1ª REVISÃO DO PLANO DIRETOR MUNICIPAL DA COVILHÃ
REUNIÃO SETORIAL COM:
COMISSÃO DE COORDENAÇÃO E DESENVOLVIMENTO REGIONAL DO CENTRO

DATA: 28 de janeiro de 2026, pelas 11h00m

**ANEXO I – Quadro de ponderação sobre análise/parecer da CCDR Centro emitido pelo
Ofício UOT-DOT 1087/2025, de 23/12/2025**

ASSUNTO: Revisão do PDM da Covilhã
Parecer da CCDRC sobre proposta de plano reformulada após parecer final, nas
matérias relativas aos Perímetros Urbanos, AR e AED, RAN/AH

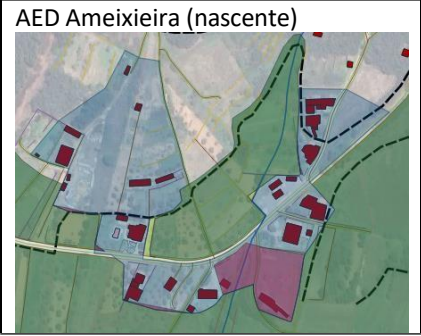
<p>AR 26 (AR 29)</p>		<p>AR 26_Bairro da Arxada (nascente) (passa a AR 29) Acertar o limite do AR pela RAN – em conformidade com o parecer sobre a RAN.</p>	<p>2</p>	<p>A delimitação do aglomerado seguiu a metodologia descrita no relatório e respeita os critérios definidos no DR 15/2015, de 19 de agosto, entendendo-se que não prejudica os objetivos da RAN.</p> <p>Sem prejuízo, atento à análise da CCDRC, comunicada em 23/12/2025, e verificando-se sobreposição parcial da RAN com as construções existentes, propõe que o limite do aglomerado seja aferido com referência à cartografia de base, seguindo a metodologia adotada no procedimento de revisão do PDM, o que resulta na alteração do limite do AR e proposta de exclusão da área assinalada no segundo recorte cartográfico apresentado no quadro infra:</p> <div data-bbox="1537 829 1929 1864"><p>Proposta - setembro de 2025</p><p>Ponderação - janeiro de 2026</p></div>	<p>Parcialmente acolhido</p> <p>(situação a abordar em reunião setorial)</p>	<p>Acolhida a nova proposta da Câmara Municipal.</p>	<p>Aceite</p>

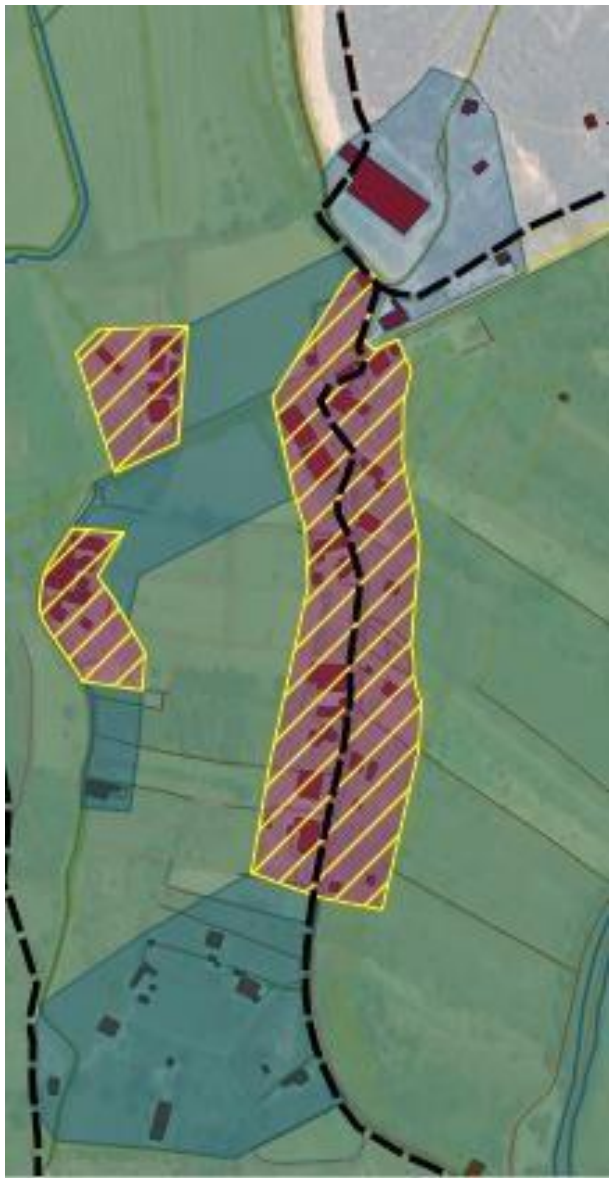
AED 10		<p>AED 10_Aradinhas <i>Redefinir o limite pela RAN.</i></p>	2	<p>A delimitação da AED seguiu a metodologia descrita no relatório e respeita os critérios definidos no DR 15/2015, de 19 de agosto, entendendo-se que não prejudica os objetivos da RAN.</p> <p>Sem prejuízo, propõe-se que a AED seja retraída atendendo à mancha de RAN, nos termos informados pela CCDRC em 23/12/2025 e tendo como referência a cartografia de base, conforme recorte infra:</p> 	Acolhido	-	Aceite

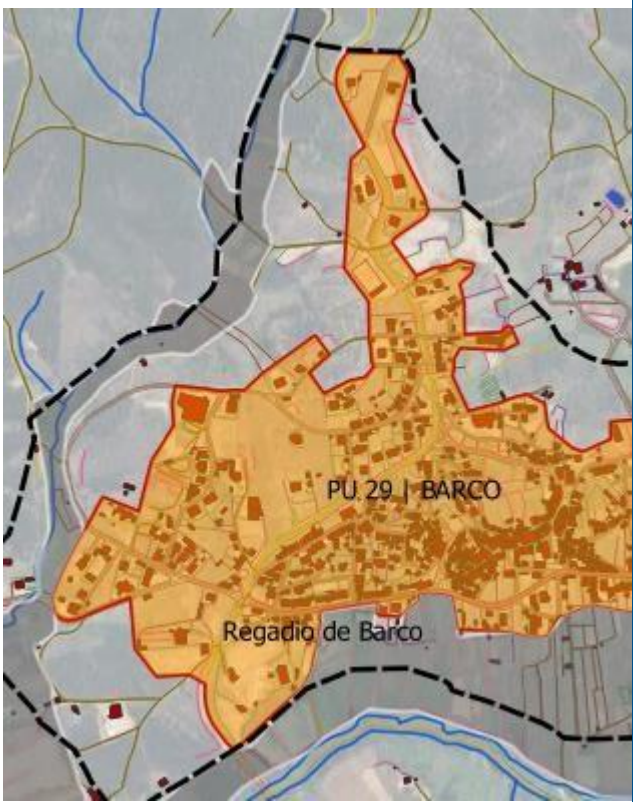
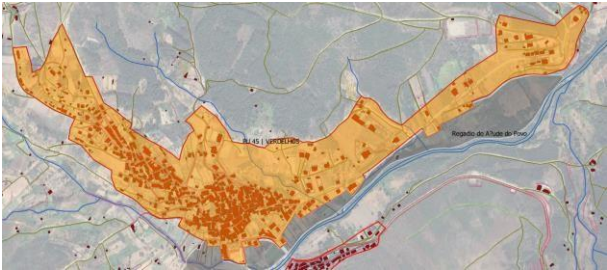
<p>AED 28</p>		<p>AED 28_ Ameixieira (mantém-se AED 28)</p> <p>Verifica-se que foi reformulado e reduzido o perímetro, passando a duas AED. Contudo, constatando-se a existência de diversas áreas de RAN e de AH, deve ser novamente reformulada a atual AED28:</p> <ul style="list-style-type: none">- Dividir em duas AED pela área de RAN (a norte), a qual não se aceita em AED nem como exclusão.- A sul, reduzir o limite, aferindo pelo AH redefinido nos elementos disponibilizados com o parecer sobre AH. <p>Reformular, assim, AED em conformidade com o parecer sobre RAN/AH.</p>	<p>3</p>	<p>A delimitação da AED seguiu a metodologia descrita no relatório e respeita os critérios definidos no DR 15/2015, de 19 de agosto, entendendo-se que não prejudica os objetivos da RAN.</p> <p>De acordo com a análise da CCDRC, comunicada em 23/12/2025, propõe que que a AED seja dividida em duas, resultando da divisão a AED Ameixieira (nascente) e a AED Ameixieira (poente), e consequente renumeração de todas as AED.</p> <p>Sem prejuízo da redução do limite da AED Ameixieira (nascente), a reformulação com referência ao desenho do AH (disponibilizado pela CCDRC) implicaria a divisão em três manchas, comprometendo a coerência de desenho da AED e “deixando de fora” áreas ocupadas com edificação/habitação, que não detêm ocupação agrícola, pelo que se propõe manter a proposta de exclusão das áreas identificadas a vermelho, por motivos de acerto cartográfico.</p> <p>No que respeita à AED Ameixieira (poente), procede-se à aferição dos limites com referência à cartografia de base, mantendo-se a proposta de exclusão da área que foi aceite pela CCDRC, sem mais alterações.</p>	<p>Parcialmente acolhido</p> <p>(Situação a abordar em reunião setorial)</p>	<p>Acolhida a nova proposta da Câmara Municipal.</p>	<p>Aceite</p>

N. REF.ª	EXTRATO DA PROPOSTA	EXTRATO DO PARECER	PÁG. DO PARECER	NOTAS E COMENTÁRIOS DA EQUIPA TÉCNICA	RESULTADO DA PONDERAÇÃO	NOTAS E COMENTÁRIOS (REUNIÃO SETORIAL)	RESULTADO DA 2.ª PONDERAÇÃO
AED 28 (AED 29)		<p><i>AED 28_Ameixeira (passa a AED 29_Quinta da Ribeira da Goia)</i> <i>Pelo facto de a área se encontrar maioritariamente em RAN e/ou AH e com reduzido número de edificações e de carácter isolado, não se encontra fundamentação para definir AED. Pelo exposto, não se aceita esta AED, devendo ser tido em atenção o parecer e elementos disponibilizados sobre a RAN/AH.</i></p>	3	De acordo com informação (shp.) revista e remetida pela CCDRC em 23/12/2025, a AED proposta não interfere com AH, tendo sido aceites as propostas de exclusão de RAN, pelo que se considera aceite a AED, não havendo nada a observar, nesta fase.	Acolhido (entendimento a confirmar em reunião setorial)	Acolhida a nova proposta da Câmara Municipal.	Aceite
